Türi keskuse avaliku ruumi arhitektuurivõistlus

ARHITEKTUURI-
VÕISTLUSE
ŽÜRII
PROTOKOLL

10 / 2022

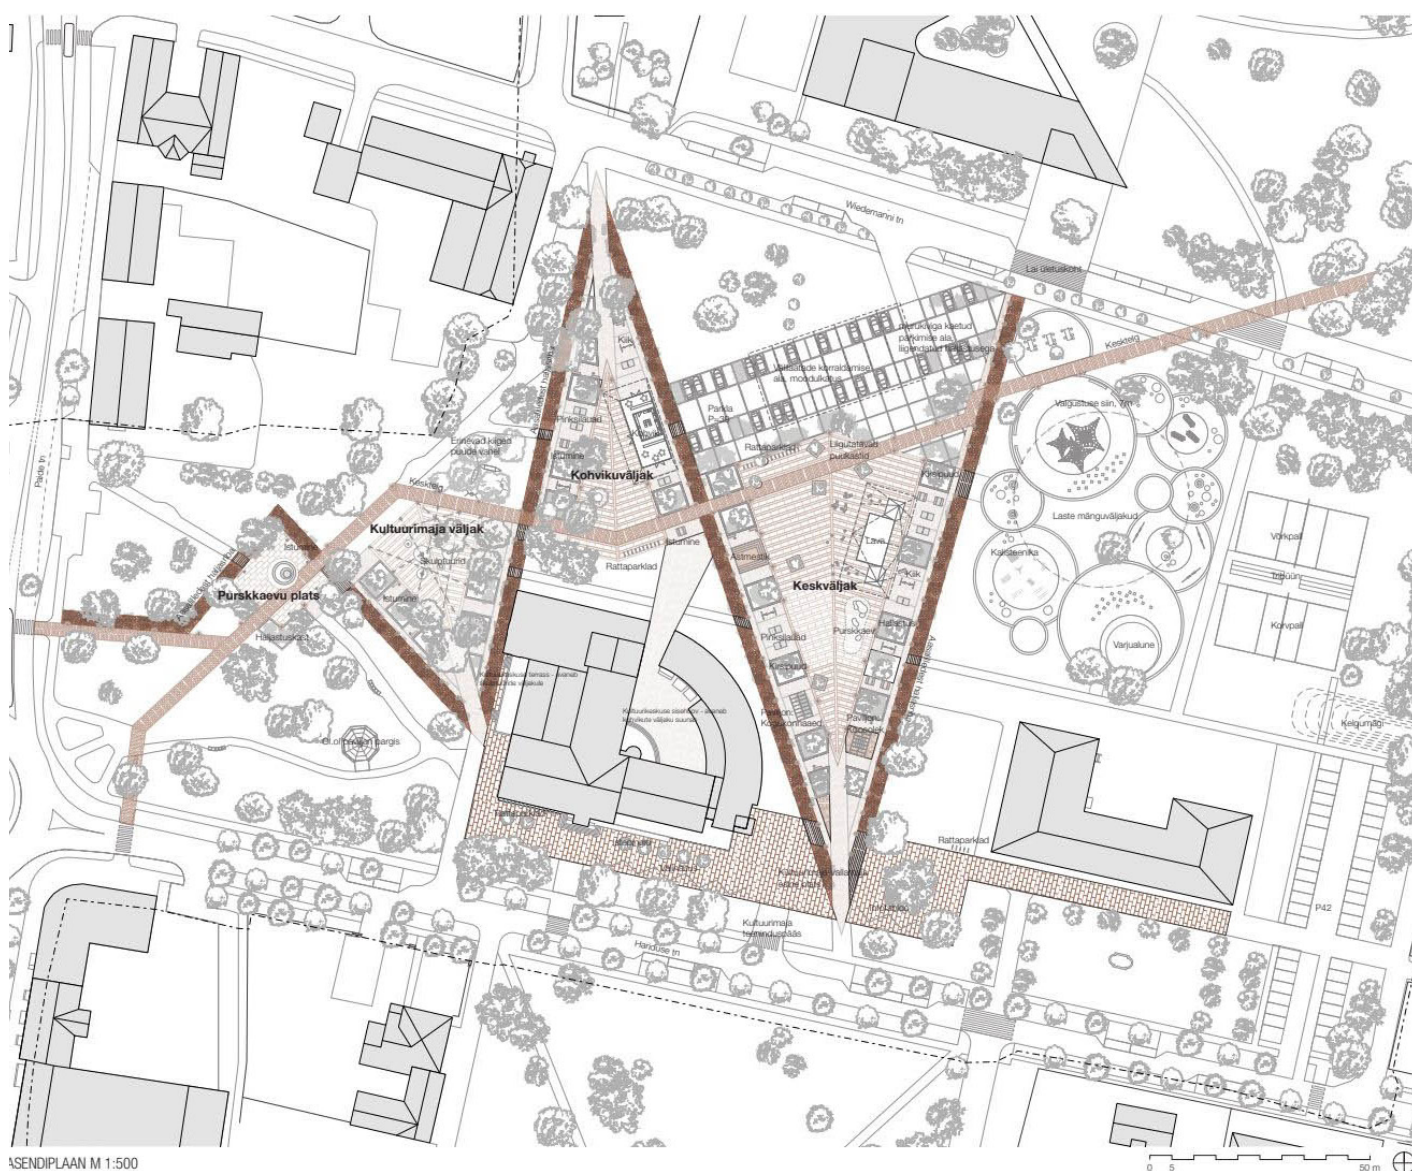
Võistlustöö autorid on keskse lahenduse tuletanud kontekstist endast. Raudteejaamast kuni paisjärveni tekib uus linna läbiv promenaad, nn kesktelg. Keskuse avalike hoonete läheduses telg laieneb külgmisteks väljakuruumideks. Keskmost kaugemates alades on teljele lisatud taskuparke, mis rikastavad kulgeja teekonda ning loovad ruumilise orientiiri. Peamised olemasolevad ja uued liikumissuunad ühtivad uute väljakute külgedega, aktiveerides seeläbi väljakute servi. Pakutav avaliku ruumi struktuur traageldab olemasolevad väärtused kokku, jättes paljud rajad ja suunad samaks, kuid lisab samas uued kihistused juurde. Tegemist on remiksiga, mis ehitub olemasolevale.

Žürii hinnangul on võistlustöös tunda kohaliku teadmise kaasamist ja tööd iseloomustab hea hingamine, terviklik lähenemine. Kontseptsioon on äärmiselt põhjalik ja töötab suurepäraselt. Suur pilt on sümpaatne, ala selgelt tsoneeritud ja teekondade valik hästi põhjendatud. See on ainus võistlustöö, kus on ühendatud vallamaja ja kultuurikeskus uue esindusliku välinäituse väljakuga, mis vallamaja ees töötab ka kaasamisplatina. Keskväljaku diagonaal suunab vallamaja juurde ja ühendab need omavahel. Ideekavand mõjub linnalikult, siin on nii esinduslikkust kui ka mitmeid erinevaid tegevusrume ja toredaid detaile, nagu näiteks Türi kuulsa elaniku skulptuur, kasvuhooned ja välinäituste ala. Võnked loovad Türi keskusesse erineva iseloomuga ruumisopid, mis samal ajal mõjuvad tervikuna – haruldast õnnestunud lahendus, kus seotud on nii mitmekesisus kui ühtsus. Kirikuteemalise välinäituse asemel võiks teekond juhtida kiriku enda juurde ehk sisse astuma kirikuaeda. Sümpaatne, et noortekeskus on teekonda hõlmatud

(mõeldud on ülesandest suuremalt) ja et rulapark asub keskväljakust eemal. Kultuurikeskuse õu ja selle kohviku terrass on väljakuga seotud. Autorid on üles leidnud nii raudteejaama kui kirsiallee ning sidunud need ühtseks teekonnaks, mida iseloomustavad liikumisviiside mitmekesisus ja taskupargid. Sümpaatne on haljastuse idee ja vihmavee ärakasutamine, kuigi see mõte vajab täpsustamist ja edasiarendamist.

Keskväljaku suurus tekitab esmapilgul kahtlusi – kas see suursündmuste ajal kitsaks ei jää? Neil puhkudel saaks parkla olla väljaku osa. Sellisel juhul peaksid väljakut piiravate puude asemel olema varikatused, millega äärejooni markeerida. Autorite mainitud moodulkatuste asukohta tuleks seega muuta.

Siin leiavad eri aastaaegadel tegevust erinevad vanusegrupid. Väikelaste ala on võimalik aiaga piirata, millega praeguse lastepargi puhul harjunud ollakse, see ei riku üldkontseptsiooni ega keskväljaku iseloomu.

Kaubamaja juures tekib parkimisprobleem, sellega tuleb edasise töö käigus tegeleda, üldse täpsustada parkimislahendust. Samas liikluse rahustamise mõtted on töös head.

Kokkuvõttes on tegu väga tugeva tööga, mis arvestab Türi mastaapi ja väärtustab olemasolevat elukeskkonda. Võistlustööd on võimalik etapiviisiliselt realiseerida.

- Edasises projekteerimises mitte arvestada võistlustöös näidatud rulapargiga, sest koos Türi põhikooli ja spordihoone projekteerimisega nähti ette spordihoone lähedusse perspektiivne spordi- ja mänguväljakute ala.

- Töös on kolmnurkne väljakuruum piiratud puudega, aga see lahendus jääb nõrgaks. Väljakuruumi tekkimisele aitaksid kaasa varjualused väljaku servades, autorite pakutud moodulkatused tuleb viia teise asukohta, et selgemalt markeerida väljaku piirid.

- Parkimislahendust tuleb täpsustada, parkla suurust ja asukohta kaaluda (üks võimalus: viia paralleelseks Wiedemanni tänavaga). Suurürituste ajal tuleks parkla väljakualaga liita ehk mõelda täpsemalt parkla riskasutusele. Hooned peavad olema ligipääsetavad ja mugavalt kasutatavad.

- Kiriku ümbruses arvestada, et tegu on kiriku kaitsevööndiga, seal toimuv (nt välirühmituse ala) peab olema piirangutega kooskõlas.
- Haljastuse ja taimestiku osas kaasata maastikuarhitekt (sh elurikkuse teemad).

- Ringristmiku – maamärgi – lahendust võiks veel läbi mõelda või lahendada uue eraldi võistlusega.
- Valgustuslahendus mänguväljakul tuua inim-mõõtmelisemaks (praegu liiga kõrgel).

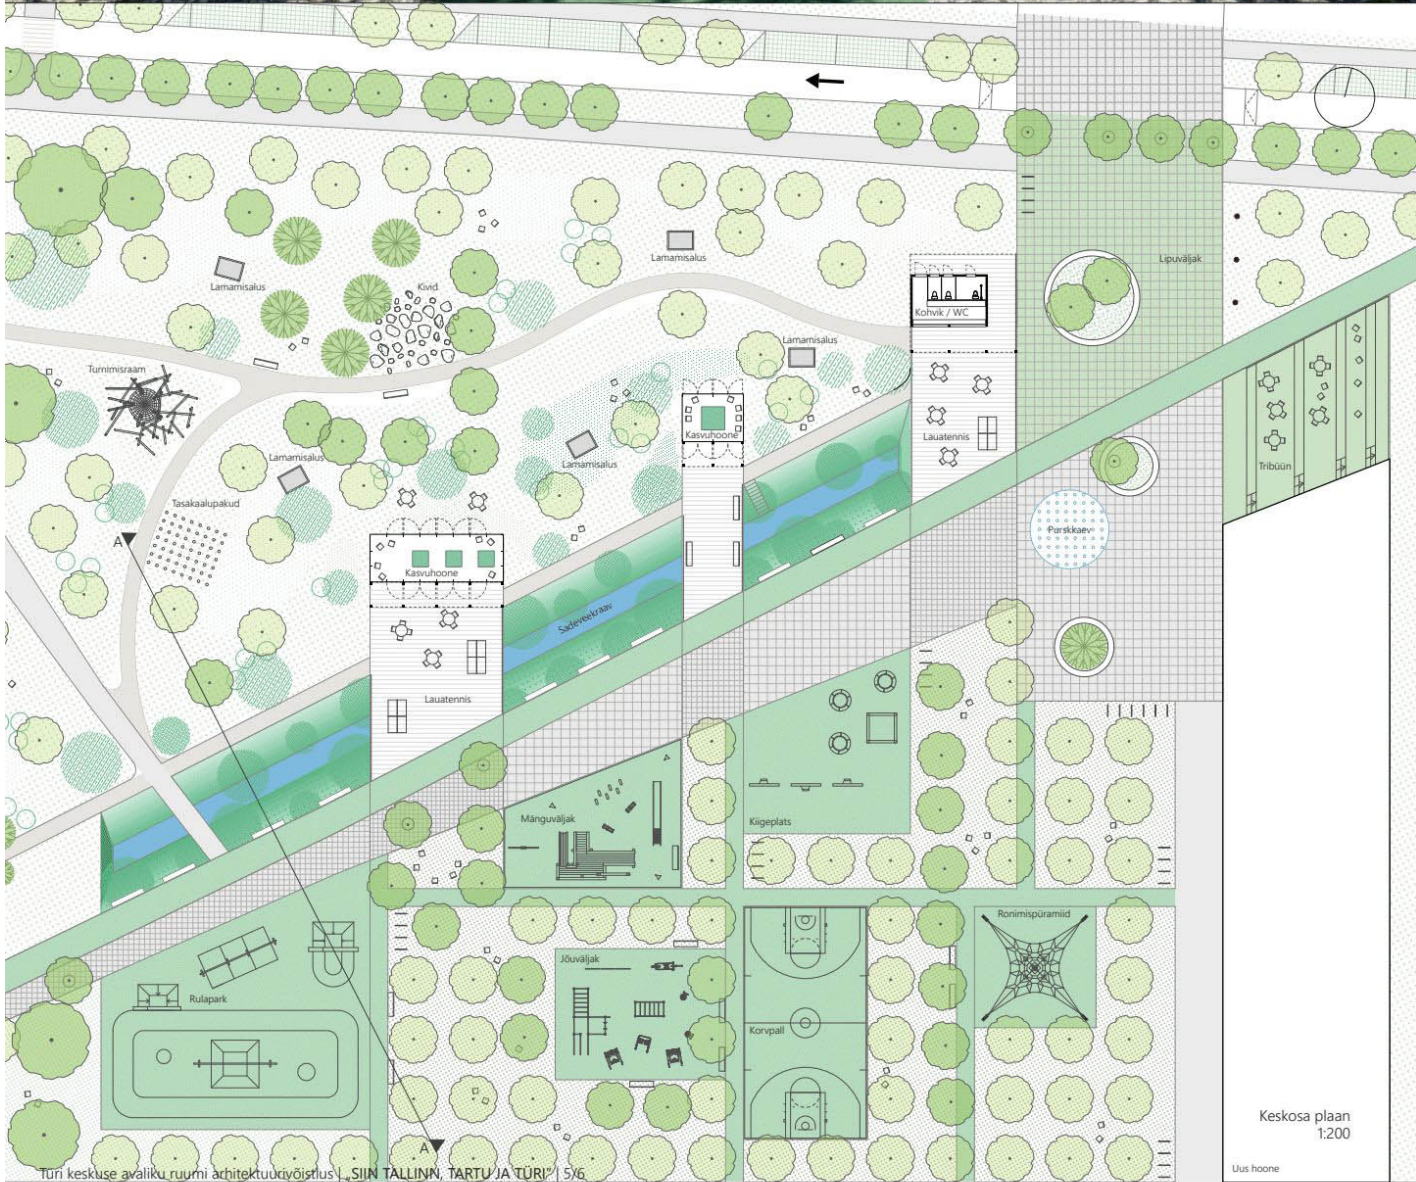
Autorid lähtuvad võistlustöös faktist, et Türi on olnud koduks Riigi Ringhäälingu saateantennile – raadiomastile, mis oma 196,6 meetriga oli konkurentsilt Eesti ja Baltimaade kõrgeim ehitis. Ideekavand soovib anda sellele episoodile uut hoogu. Raadiomasti-Türi on aedlinn, milles on elektrit; industriaalset, kuid õrna jõudu. Türi alleedes on pehmust, aga ka vabariigi-aegset rangust. Keskosa, nn Masti parki organiseerib 196,6 m pikk mastitelg, mis suunab jalutaja peatäna ja endise keskväljaku alalt selgelt edasi järve poole ning ühendab sellega ristuvaid tegevusi ja erinevaid alasid. Liikuvusalale annab teistmoodi ruumikogemuse puuridadest moodustuv monumentaalne ruum, mille sisse on mässitud erinevad liikuma kutsuvad tegevused. Avaliku ruumi esindusallaks on väljak.

Žürii hinnangul on töö suurimaks plussiks potentsiaal tuua ühisesse ruumi kokku palju erinevaid inimesi ja sealjuures on põhjalikult läbi töötatud suur pilt. Hästi on kirjeldatud, mis on Türi jaoks iseloomulik, leitud on väga originaalne põhiidee, millest tulenev kontseptsioon mõjub värskena. Keskne tugev telg, mis ulatub kirikuni, on sümpaatne, siiski tuleks alal liikumised täpsemini lahendada. Pealtvaates on töö hea, kuid jalakäija tasandil on suundi keeruline tajuda.

Töös on Viljandi tänava lahendus hästi õnnestunud: lai sõidutee on muudetud kitsamaks ning selle mõlemale poolele viidud rattateed. Seda oleks valla kerge teostada, sest tee gabariidid ei muutu. Jalakäijate ja sõidukite suhe on siin hästi tabatud, samas keskväljakul seda arusaamist ei ole. Sealses tänavaruumis valitseb vastuolu inimeste ja autode vahel.

Keskväljakule avaliku funktsiooniga hoone (näiteks muuseumi) loomine on iseenesest hea idee, see toetaks väljakut. Uue hoone pakutud asukoht on aga küsitav, vahetult atraktiivse fassaadi ees asub park. Kuna kogu keskväljaku ala on ühtlaselt puudega palistatud, siis puudub seal koht

suuremate rahvaürituste korraldamiseks. Sade-meveekraav on tore mõte, kohalikud on avalikes aruteludes korduvalt maininud, et alal võiks olla veesilm, selline lahendus toetab ka elurikkust. Ka muus osas on maastikulahendused hästi läbi mõeldud, ökoloogiliselt põhjendatud, hästi liigendatud väliruum on inimsõbralikus mõõdus.

Mänguväljak on pigistatud liiga väiksesse ruumi ja tükeldatud eraldiseisvateks osadeks. Koerte park on samuti vajalik, kuid kohalike jaoks on just mänguväljak väga oluline. Lipuväljak ehk peamine fookus õunapuuväljakuna on veidi küsitav ja jääb ilmselt liiga väikeseks. Loogilisem oleks see pikendada Hariduse tänavani, sidudes nii ka vallamaja keskväljakuga ja vähendades parklamassiivi.

Lisaks uue hoonestuse asukohale on töö nõrkuseks parkla lahendus. Nii suur parkimisplats on vastuolus võistlusülesande mõttega, jätab ühendamata vallamaja kultuurikeskusega ja tekitab peamistele jalakäijate liikumisteedele mittevajaliku katkestuse.

Kokkuvõttes leiab žürii, et töös on potentsiaali, pakutud on omanäoline, väikelinlik ja õdus keskus, kuigi kohati ei ole tehtud ruumiotsused omavahel kooskõlas. Puudusi saab edasise projekteerimise käigus kõrvaldada.

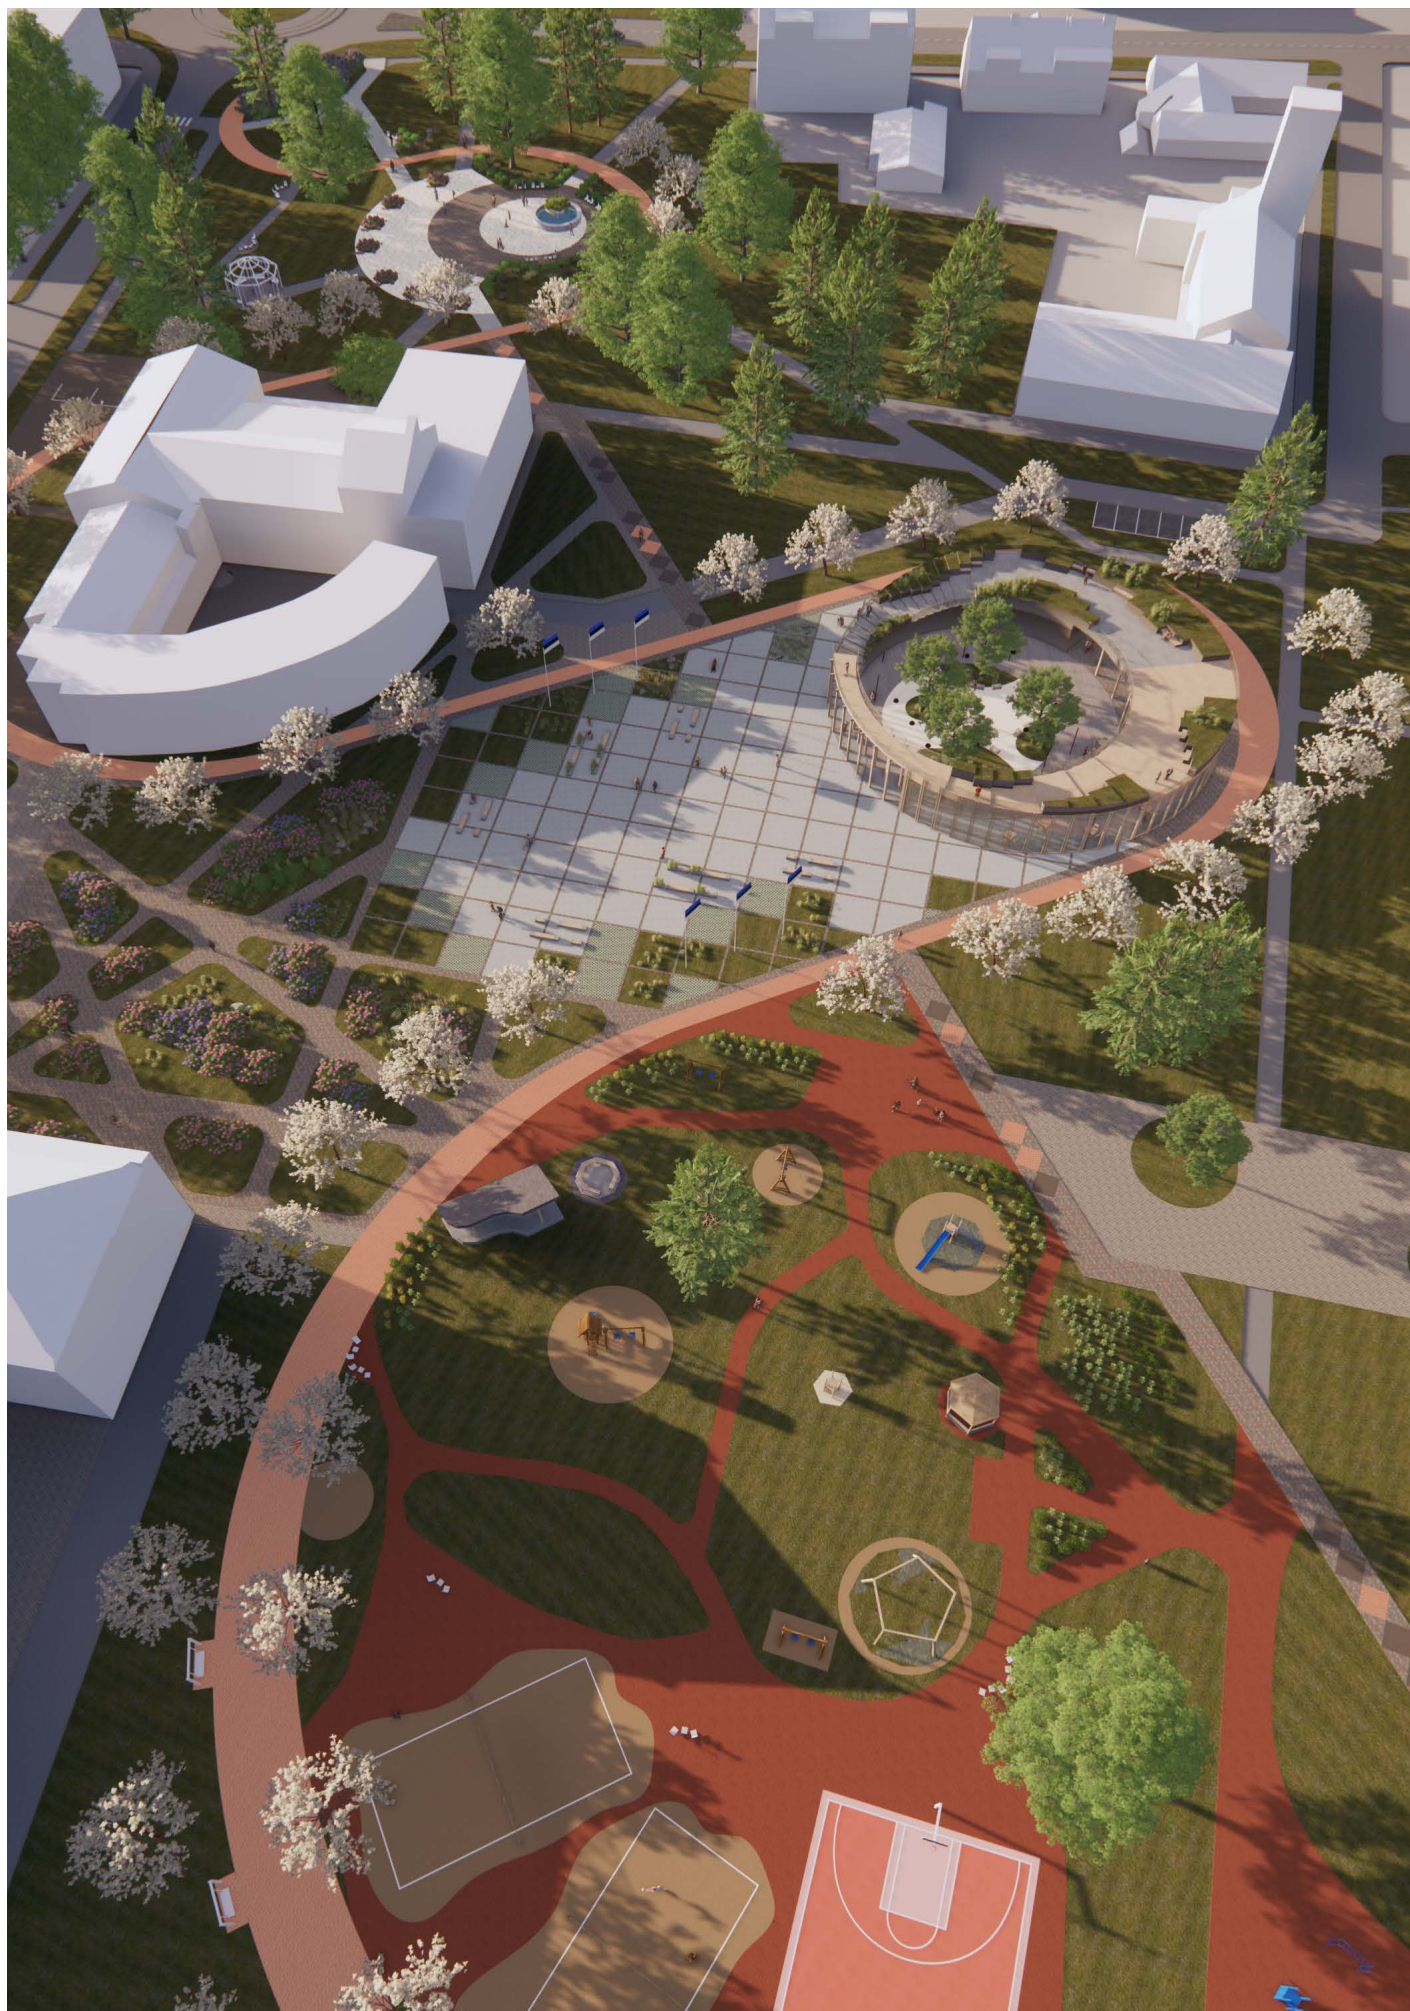
Ideekavandi autorid näevad Türi keskväljakut park-platsina, kus osa väljakut on sillutatud ja osa kaetud roheliste saartega. Väljaku idaküljel asub varikatus, lääneküljel hoone kohvikute, restoranide jm teenindusasutustega, lõunaküljel välikino, mille ees ajutise lava koht. Liikluse rahustamine toimub künnistega, tõstetud ülekäikudega, tõstetud ristmikega.

Žürii hinnangul on töös mitmeid häid kohti ja väljakuruum on lahendatud atraktiivselt. Tajutud on keskväljakule sobivat mastaapi ja esinduslikkust ning kenasti on töösse põimitud rohkelt haljastust. Kahjuks pole selle positsioneerimise pole kõige õnnestunud, liikumine pole loogiline. Türi keskväljakut ja selle peamisi tähtobjekte (kultuurikeskus ja vallamaja) ümbritsevad asfaltist liigendamata parklamassiivid. Vallamaja paikneb eemal, kiriku suunda pole näidatud, väli-lava asub kultuurikeskuse ees ja lõikab väljaku ära. Varikatuse mõte on hea, mitmed tegevused on viidud selle alla, tekib omamoodi noorteala. Varikatus lubab rohkelt tegevusi eri vanuserühmadele ka halvema ilma korral.

Töö peamiseks puuduseks on asjaolu, et autorid on tegelenud ainult keskse osaga ja jätnud selle muu linnaruumiga ühendamata. Laiemat pilti ja arenguvõimalusi pole näidatud. Möödasõitjale on väljak koos sümmeetrilise tehniliku haljastusega tõenäoliselt kena vaadata. Siin on selge plaan, tugevad ruumilised ideed ja toredad detailid, aga võiks rohkem tähelepanu pöörata ümbritsevale, mitmed asjad on tegemata ja sidustamise eesmärk täitmata.
